**Avis délibéré de l’Autorité environnementale sur
l’aménagement du Senia à Thiais et Orly (94)
(2^{ème} avis)**

n°Ae : 2024-97

Avis délibéré n° 2024-97 adopté lors de la séance du 24 octobre 2024

Figure 3 – Composantes du projet et opérations dites « connexes » (Source : dossier)

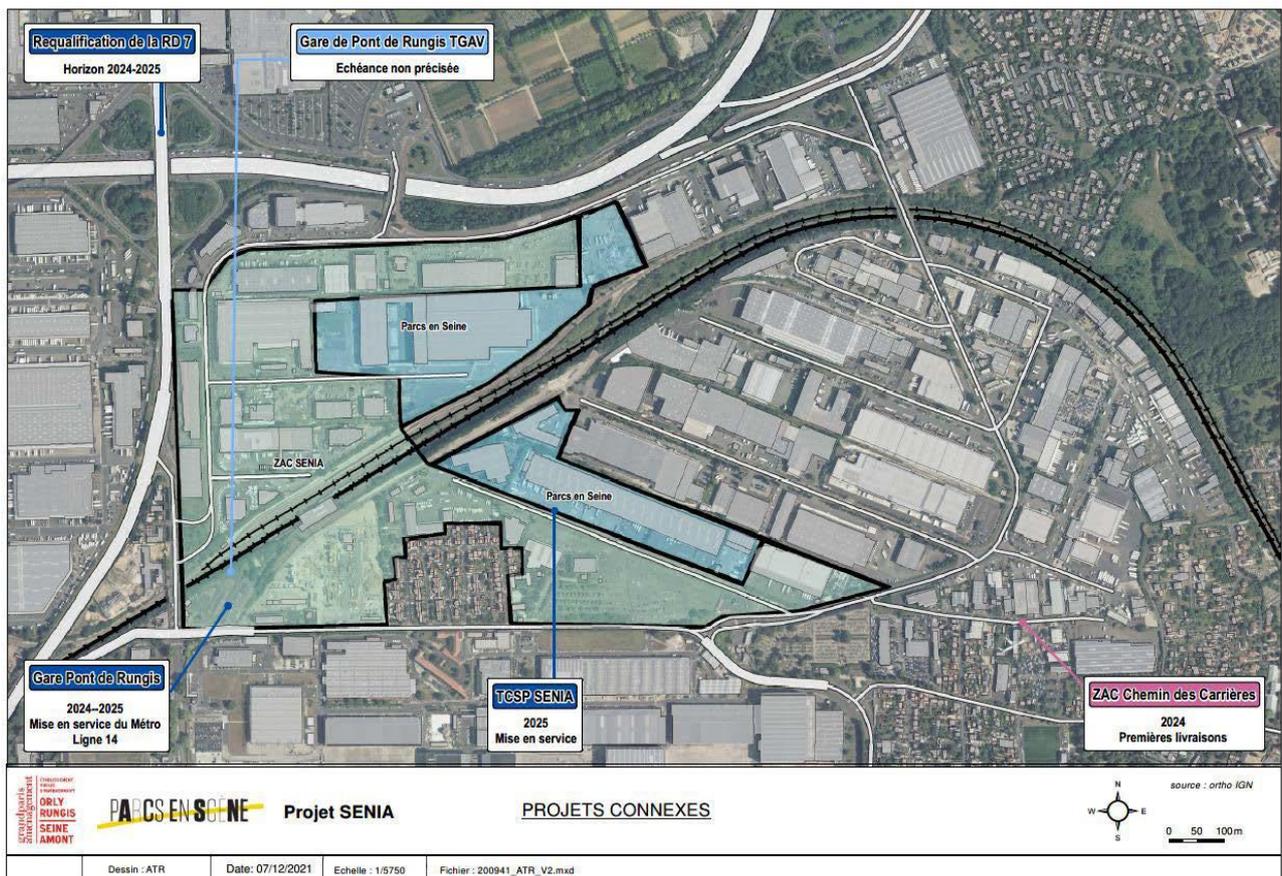
Selon le dossier, le périmètre du projet regroupe l'opération de la Zac Thiais-Orly (en vert sur la figure 3, 33,5 ha) et l'opération Parcs en scène (en bleu, 14,5 ha). Il n'intègre pas les opérations dites « connexes », ou travaux associés au sens d'une note interprétative de la Commission européenne¹⁰ mentionnés par le cadrage préalable de l'Ae et identifiées sur la figure 3: la gare de la ligne M14, la création du TCSP Senia-Orly, la requalification de la RD7 sous maîtrise d'ouvrage du Département du Val-de-Marne en limite ouest et nord-ouest du quartier (livraison prévue en 2025) avec un accès spécifique au quartier et l'autre site lauréat en 2017 de l'appel à projets « Inventons la métropole du Grand Paris » porté comme Parcs en Scène par un opérateur privé¹¹, la Zac du

L'Ae, dans son avis du 7 avril 2022, recommandait donc d'approfondir l'analyse des liens fonctionnels entre le projet d'aménagement et les différents projets qualifiés de « connexes », afin d'inclure dans le périmètre de projet retenu dans l'étude d'impact l'ensemble des composantes de ces opérations, et à défaut de mieux en justifier l'exclusion.

Dans son mémoire en réponse, la maîtrise d'ouvrage du projet a fait valoir que la plupart des projets connexes précités n'étaient pas liés fonctionnellement au projet d'aménagement du Senia mais qu'ils étaient pris en compte dans l'analyse des effets cumulés. Elle reconnaît en revanche que le pôle gare de Pont de Rungis est bien indissociable du projet Senia et qu'il est donc inclus dans le périmètre de l'étude d'impact de ce dernier. À cet égard, l'étude d'impact, dès sa version initiale, évoque les invariants et les scénarios envisagés pour l'aménagement du pôle gare, ainsi que les ouvrages et espaces publics qui lui sont associés dans la programmation de la Zac et ses effets attendus sur les mobilités. Toutefois, elle ne rend pas compte de manière spécifique des impacts de sa phase chantier (d'ores et déjà achevée pour la station de la ligne 14 du métro et du RER C), et présente toujours le pôle gare comme un projet connexe au même titre que l'ensemble des autres projets distincts de celui du Senia.

Figure 6 – Réseau de voies de circulation dans le périmètre de la Zac (Source : dossier)

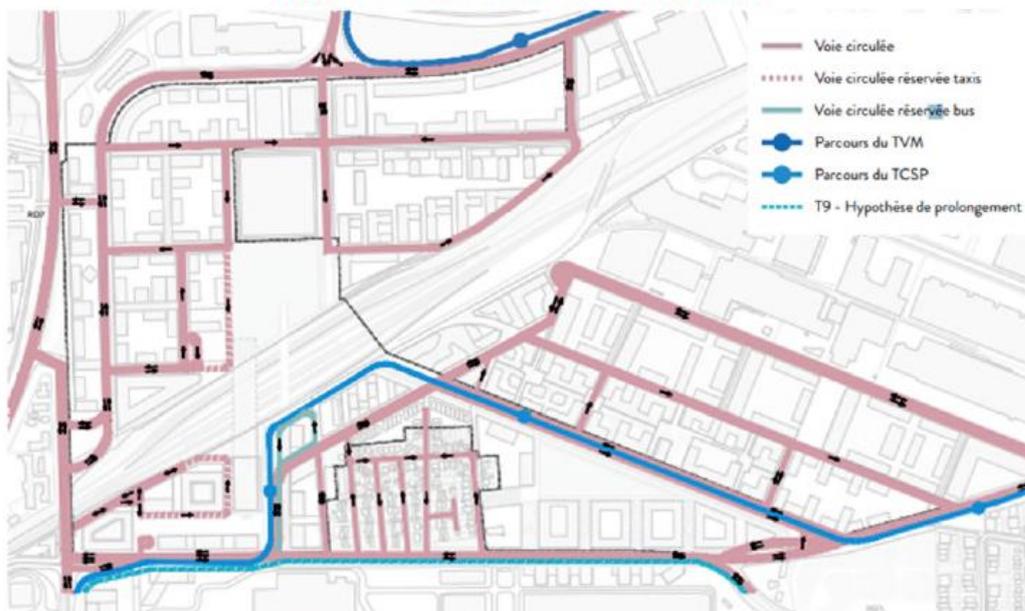
Le réseau de voiries est la seule de toutes les composantes du projet à être présentée à l'échelle des deux secteurs d'opération dans leur ensemble. Il est prévu la mise en place d'un maillage avec création de rues, une au niveau de voies ferrées désaffectées (dite sente ferroviaire), une le long des voies SNCF et de venelles piétonnes et le raccordement entre la rue des Quinze Arpents et le pôle gare, ainsi qu'une passerelle piétonne et cycliste au-dessus des voies ferrées. Il est prévu que les voiries internes au quartier soient interdites aux poids lourds et que tous les cheminements privilégient les modes actifs et soient accessibles aux personnes à mobilité réduite.

L'étude d'impact actualisée présente de nouveaux schémas de voirie, plus précis, issus du plan guide et destinés à intégrer le cahier des prescriptions architecturales, urbaines, paysagères et environnementales de la Zac (février 2023) (cf. figure 6).

Figure 7 – Phasage du projet global (Source : dossier)

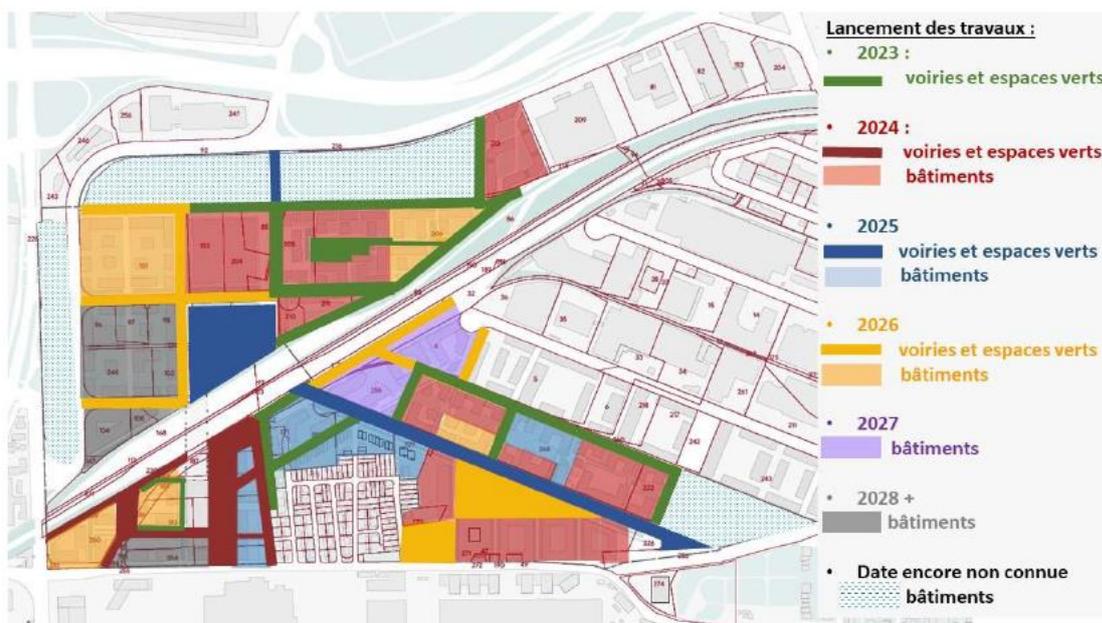
Dans son avis du 7 avril 2022, l'Ae a recommandé de présenter un calendrier de réalisation de l'ensemble du projet d'aménagement, sans séparer les deux opérations. Le mémoire en réponse a

Pour l'Ae, il paraît utile d'inclure ce plan dans l'étude d'impact actualisée et de le mettre à jour notamment compte tenu du décalage de calendrier présenté dans le cadre de la procédure d'autorisation environnementale de la Zac.

L'Ae recommande de présenter le phasage actualisé du projet d'ensemble dans l'étude d'impact.

donné suite à cette recommandation en présentant le plan de phasage global du projet, tel qu'il était alors envisagé (figure 8).
